INFORME DE HITO DE CONTROL
N.º 038-2020-OCI/0444-SCC

**“EJECUCIÓN DEL PROYECTO DE INVERSIÓN PÚBLICA
CREACIÓN DE LOS SERVICIOS DE DRENAJE PLUVIAL EN
LA QUEBRADA PRINCIPAL Y PASAJE NÚMERO TRES DE
LA LOCALIDAD LA CAPILLA CUI 2479705”**

HITO DE CONTROL N.º 02
EXCAVACIÓN DE CANAL Y OBRAS DE CONCRETO

Imagen n.º 01
Waterstop dañado y bulbo dentro de concreto.

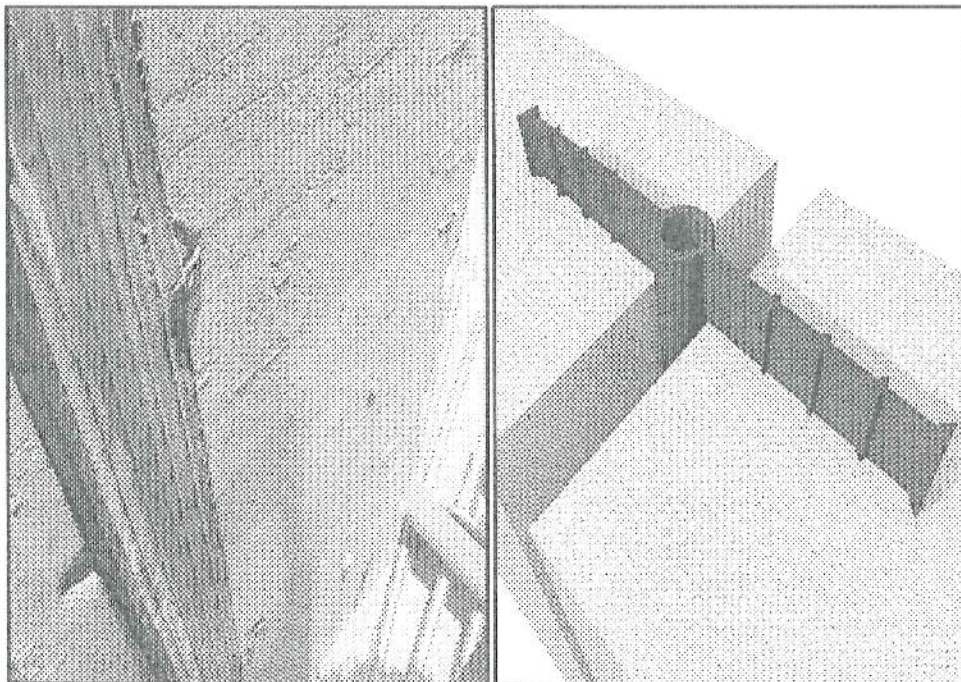
- De la inspección física en obra, se pudo observar que el waterstop instalado en el muro lateral del canal de la sección B se encontraba dañado y resquebrajado en el sector interior. Asimismo en otros puntos de la sección B del muro lateral del canal, el waterstop presentaba dobleces, y ondulaciones, lo cual podría conllevar a roturas del material durante el vaciado de concreto. Es de precisar que en la junta donde se instaló el waterstop, se evidenció que el bulbo de este, se encontró al interior del concreto, y no en la junta de dilatación.

Durante la ejecución se suministrará e instalará Waterstop de PVC 8" en las formas y dimensiones que se especifiquen, y en las ubicaciones que se muestren en los planos o según se instruya. Para la conveniencia de su colocación y encofrados se podrá usar un Waterstop que tenga el cuerpo partido; sin embargo, previamente al vaciado final del concreto, la porción partida debe unirsele con una modalidad de tal manera de que no pueda entrar concreto o mortero entre las dos porciones partidas del Waterstop.

Los empalmes de campo de Waterstop se harán mediante el corte de los extremos al punto de derretimiento en la medida que se requiera, y se calentará los extremos al punto de derretimiento Stop, o por medio de cualquier otro aparato eléctrico aprobado para estos fines y se unirá a manera de formar el empalme deseado. El calentamiento de los extremos del empalme se hará por medio de la máquina recomendada por el fabricante del Waterstop.

Imagen n.° 04
Cronograma de ejecución aprobado de la obra

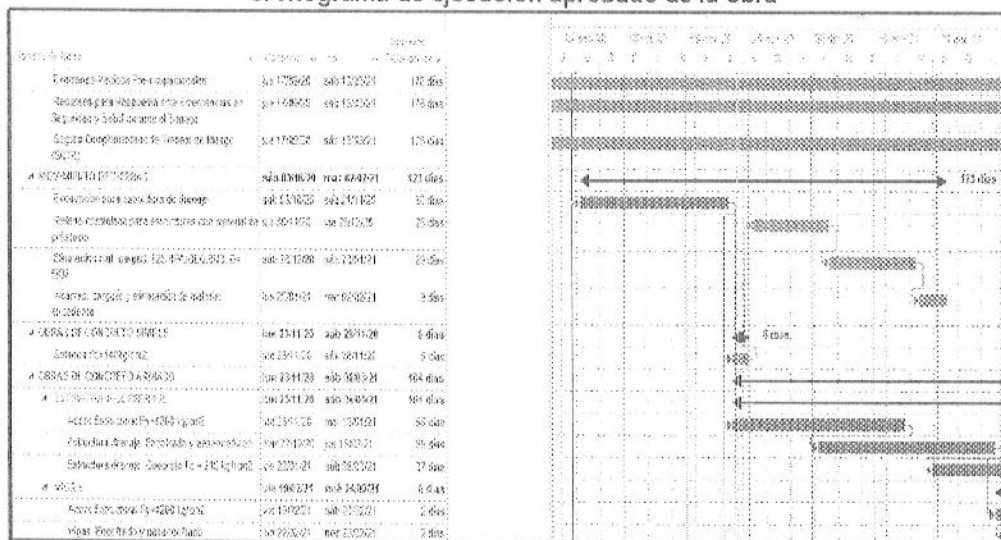
De la inspección física² realizada por la comisión de control se advirtió que el proceso de ejecución de los trabajos no se vendría realizando de acuerdo con el programa de ejecución de obra y calendario de avance de obra aprobado. Toda vez, que según calendario aprobado, la partida n.° 05.01 excavación para estructura de drenaje, iniciaría el 03 de octubre de 2020 y culminaría el 21 de noviembre de 2020, con un plazo de 50 días calendarios, hecho que de acuerdo con lo evidenciado en campo solo se habría realizado la excavación de aproximadamente 70 metros lineales.

Asimismo, es de precisar que durante la inspección física realizada el 19 de noviembre de 2020 se advirtió que en la obra se estaba ejecutando la partida: "obras de concreto armado", las cuales no están acorde al calendario de avance de obra aprobado. Se realizó la consulta al Residente obra y Supervisor de obra, si se contaba con calendario de avance de obra reprogramado y aprobado para poder realizar y llevar el control real de obra. Ante esta consulta, los responsables manifestaron que no contaban con la reprogramación aprobada.

Imagen n. ° 06

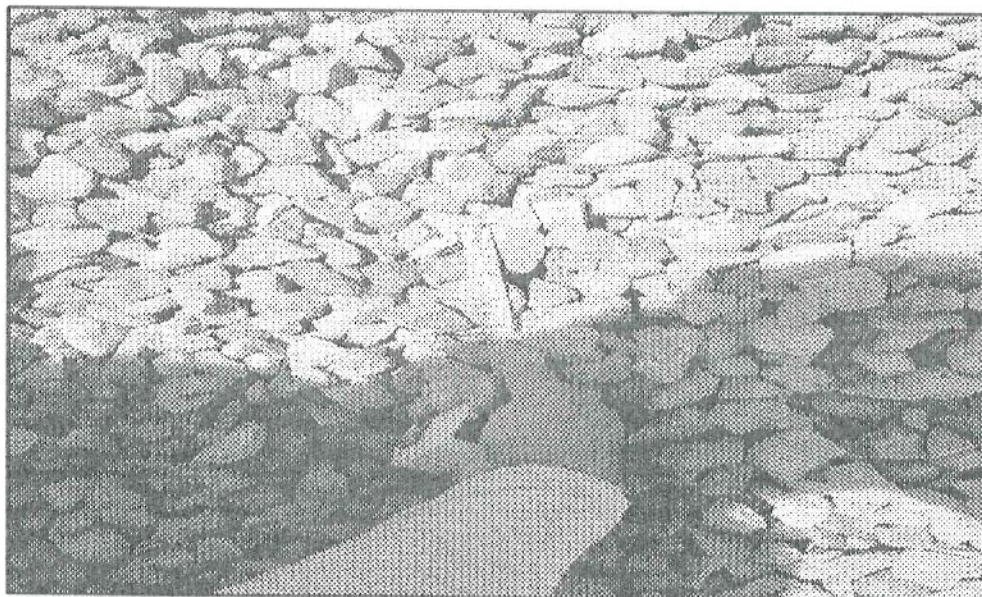
Al respecto, el Especialista en calidad manifestó que no se contaba con estos registros y tampoco con el resultado de la rotura de briquetas de concreto. En tal sentido se advierte que no se vendría llevando los controles de calidad necesarios para garantizar la calidad en la ejecución de la obra. Asimismo, la comisión de control solicitó el Diseño de mezclas del Concreto, el Especialista en Calidad entregó los presentes diseños del **Laboratorio Coaquira Hnos.**, donde se pudo advertir lo siguiente: *El diseño de Mezcla de concreto se encuentra realizado teniendo como agregado grueso Piedra Chancada de $\frac{1}{2}$ " a $\frac{3}{4}$ ". Sin embargo, en campo se advirtió que como agregado grueso se viene utilizando una mezcla de piedra chancada, piedra zarandeada, y piedra de canto rodado, que no cumpliría con las dimensiones de $\frac{1}{2}$ " a $\frac{3}{4}$ " de acuerdo al diseño de mezcla de concreto.*

Agregado Grueso irregular (piedra chancada, piedra zarandeada, canto rodado, y diámetro mayor a $\frac{3}{4}$ ")
